●●邸現場検査記録簿

第9回目(ボード完了検査)

日時 2007年8月16日13:20-15:00

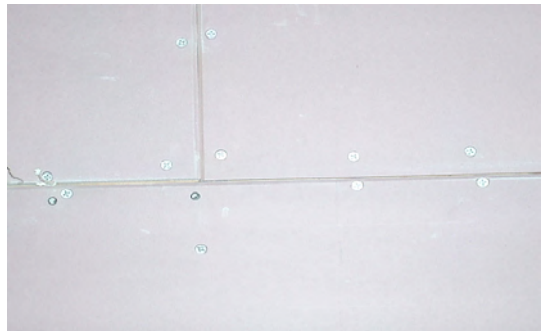
石膏ボードの施工不良箇所が数箇所あり是正を指示しました。(左が是正前、右が是正後)

写真右上を張替え

ビス増し打ち

左のボード張替え

ビス追加打ち

1枚張替え
